A nuestros Clientes de  
Infinity Central Station (ICS)  
VG3 o inferior, y altavoz Edifier

### **Aviso de Seguridad Importante**

Altavoces Edifier (adquiridos durante o a partir Abril 2023) no emiten audio y retornan a modo USB al configurarse en analógico el ICS

Dispositivos afectados: Infinity Central Station (MS26800) VG3.0 y altavoces Edifier (MS34036)  
Por favor, *consulte Anexo 1 para identificar el altavoz afectado*

## Anexo 1

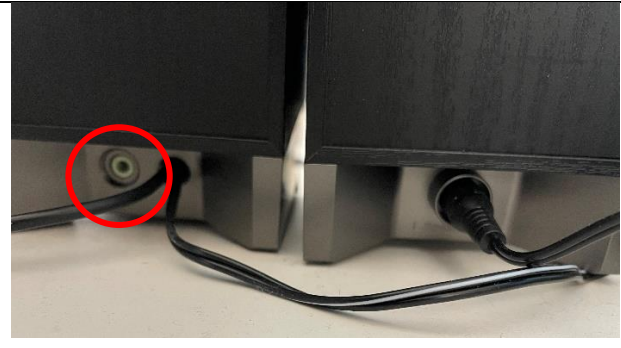
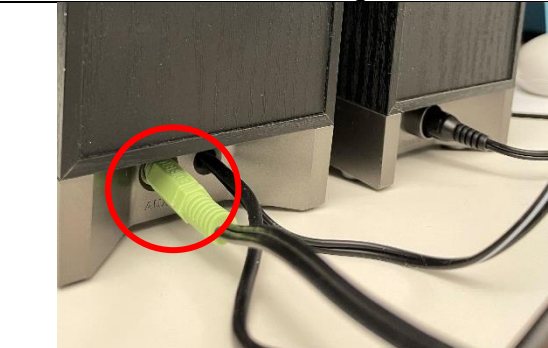
Identificación del nuevo altavoz y forma de diferenciar el antiguo respecto al nuevo altavoz

<p>Por favor, observe que la parte inferior con forma cuadrada, no tiene botón ni luz.</p>	<p>Por favor, observe que en la parte inferior derecha, existe un botón junto a una luz roja / verde.</p>
